BILAG 5

Tillæg 3 til lokalplan nr. 331 "Holmen II"

Modtagne henvendelser i høringsperioden 09.10.-10.12.2012

I forbindelse med offentliggørelse af lokalplanforslaget og trafiksaneringsprojektet.

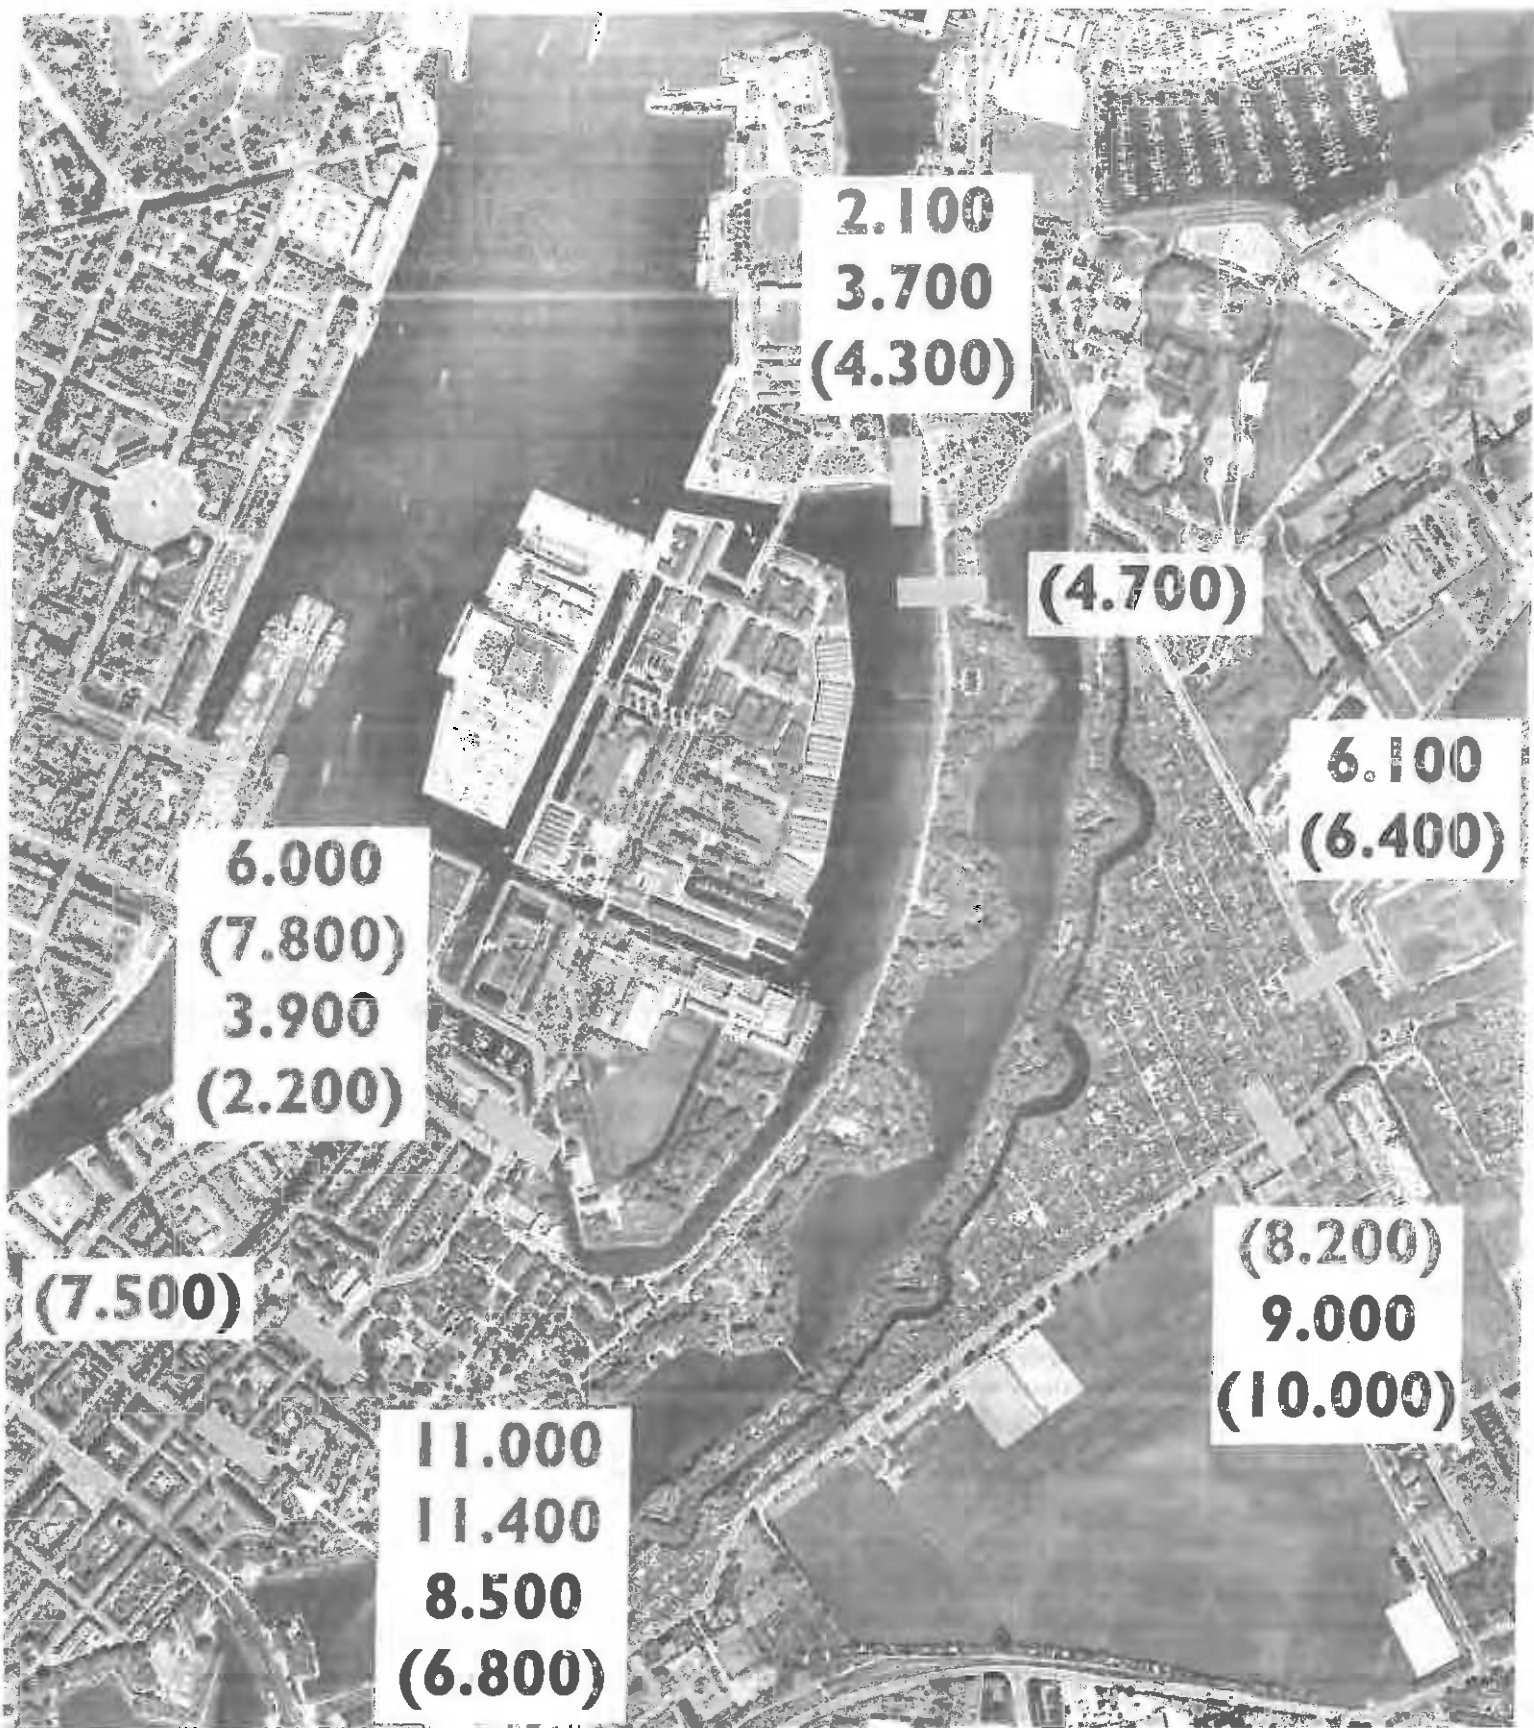
5. Tallene viser desforuden, at busslusen reducerede færdslen fra 7.800 køretøjer i 2002 til 3.900 køretøjer i 2004. Vej & Park estimerede trafikken uden en busluse til +3.000. Den samlede trafik var på det tidspunkt på 8.500 køretøjer ved Frelser Kirken, men på det tidspunkt var Pusher Street lukket ned.

6. Omsætningen af hash i 2012 anslås af politiet til en milliard kroner, men denne ny trafik, som er kommet til- (bage) siden 2004, er helt forsvundet ud af tallene, og forvaltningen insisterer, at der mellem Torvegade og Burmeistersgade færdes 6.500 biler, hvor de 2.200 køretøjer (trafik i begge retninger) har ærinde på Holmen.

Der er udsving i trafikken fra dag til dag, på hverdage og weekends, og indenfor døgnets 24 timer, men de kommunale ÅDT tal harmonerer dårligt med optællingerne gjort tilbage i 2004, og de ældre trafiktællinger er heller ikke medtaget i forslagetets forprojektering.
